Nedleggelse av Fossveitdammen i Sauda kommune

Saksnummer 202216353

Høringsuttale 202216353

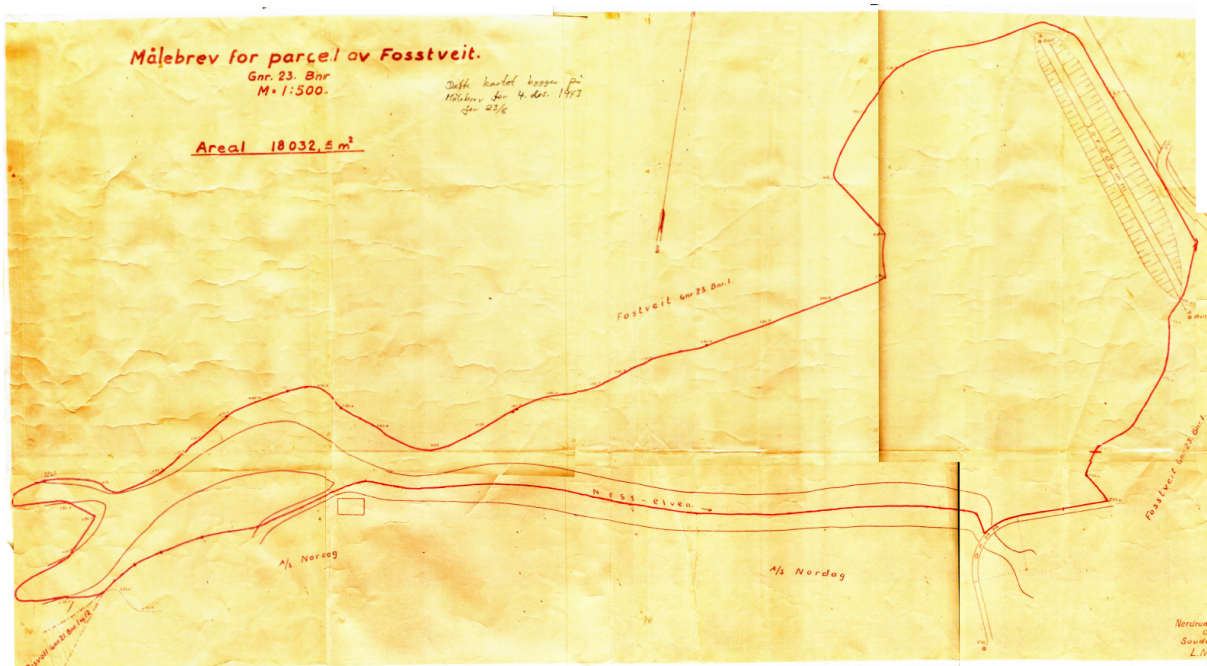
Saknar ei grundigare plan for maksimal framtidig flaummengde, fastsatt i kbm/sek.

Opprinneleg elv i dammen må sikrast med forbygning til å kunne ta unna for framtidige storflaumar, og for dette trengst teikningar til utforming av forbygginga. Det vil vera rasjonelt å utføra forbygginga medan maskinelt utstyr framleis er til stades.
